改善箇所説明図

改善の内容

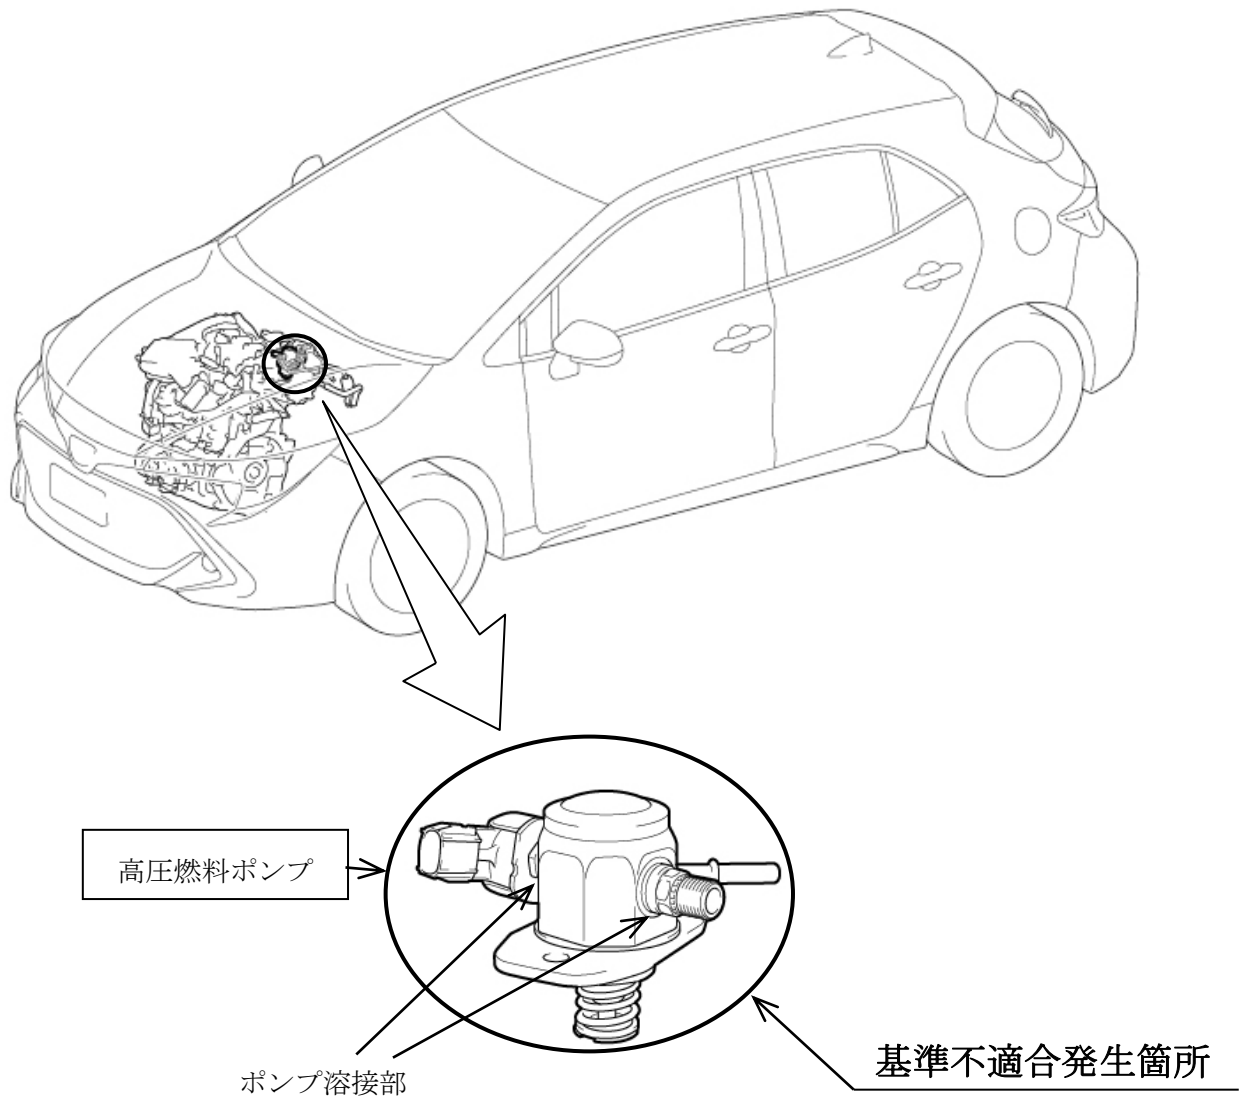
高圧燃料ポンプにおいて、設計検討が不十分なため、構成品の圧入組付け後に必要な強度が不足し、使用過程でポンプ内部が摩耗や損傷することがある。そのため、ポンプ溶接部に応力が集中して、亀裂が発生し燃料漏れに至るおそれがある。

全車両、高圧燃料ポンプの製造番号を点検し、該当する場合は対策品に交換する。
